Fideicomiso Financiero Paysandú II

LLAMADO A EXPRESIONES DE INTERÉS

Referencia FFPII 15/21

COMUNICADO Nro. 3

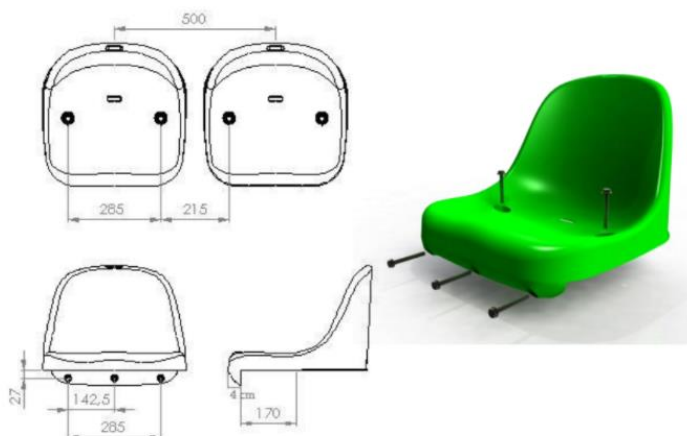
Se solicita que se proporcione la ficha técnica o catálogo de los “asientos plásticos individuales” a suministrar y colocar por la IDP (dimensiones, fijaciones, etc.). (ver pág. 78).

Se adjunta ficha técnica exclusivamente a modo de referencia ilustrativa, aclarando que la IDP no ha seleccionado aún el modelo concreto a utilizar (con o sin respaldo).

Finalidad:

- ✓ Silla para bancada

Material:

- ✓ Polipropileno

Características del material:

- ✓ Estabilizadores de luz ultravioleta
- ✓ Aditivos anti fuego
- ✓ Extremamente resistente

Características:

- ✓ Acabado liso
- ✓ Design ergonómico
- ✓ Tapa de plástico para tapar puntos de fijación
- ✓ Espacio para aplicar números o publicidad

Fijación:

- ✓ 5 Puntos de Fijación
- ✓ Buena Estabilidad
- ✓ Fijación reforzada contra vandalismo

Elevador Apilador Eléctrico (sistema de operario caminando)

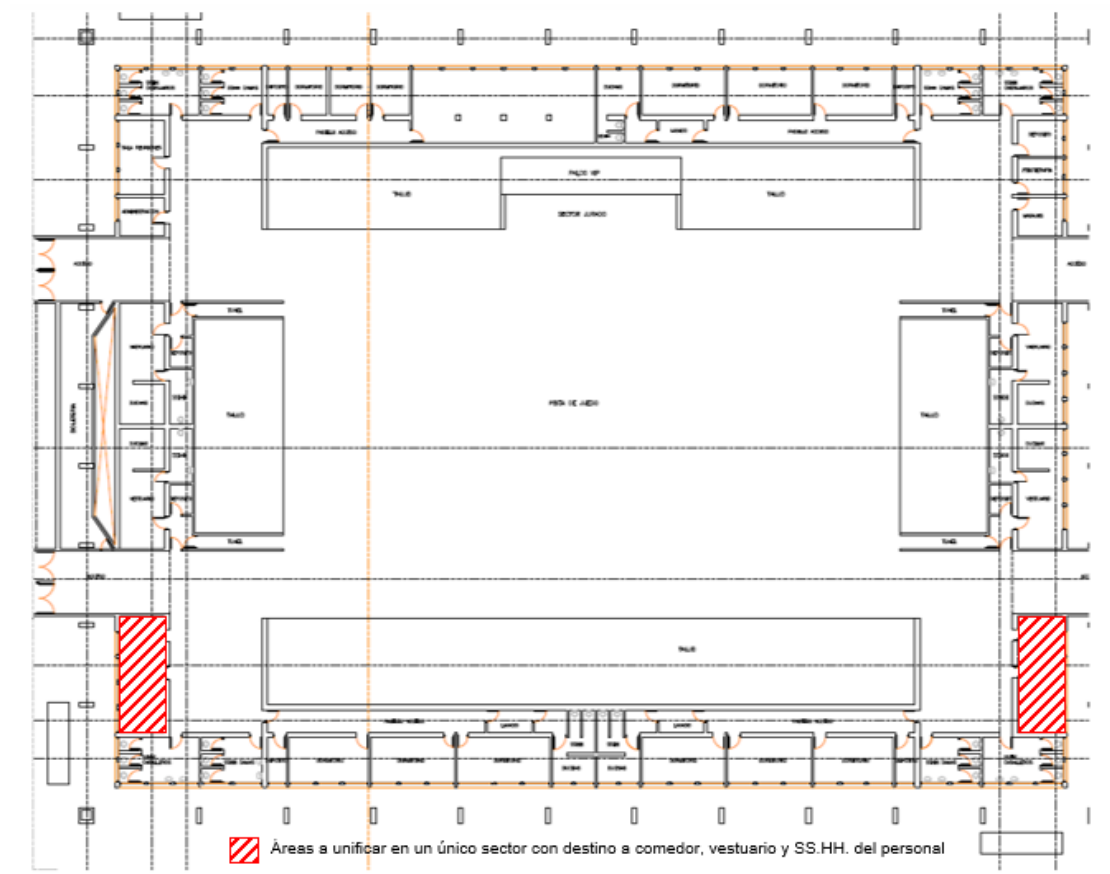
Se solicita que se proporcione la ficha técnica o catálogo del “autoelevador” a utilizar en las maniobras del pavimento del tipo desmontable, y/o determinar su área de maniobra necesaria (ver pág. 79).

Se adjuntan datos técnicos e imagen genérica exclusivamente a modo de referencia ilustrativa, aclarando que la IDP no ha seleccionado aún el modelo concreto a utilizar.

Capacidad de levante: 1,2 Ton - 3.0 m

Altura de la torre replegada: 2.20 m

Largo 1,75 m / Ancho 0,80 m

Radio mínimo de giro: 1,50 m

Ancho mínimo de pasillo requerido (p/pallets de 1000x1200mm): 2,30 m

Peso propio con batería: 500 kg

* (valores aproximados)
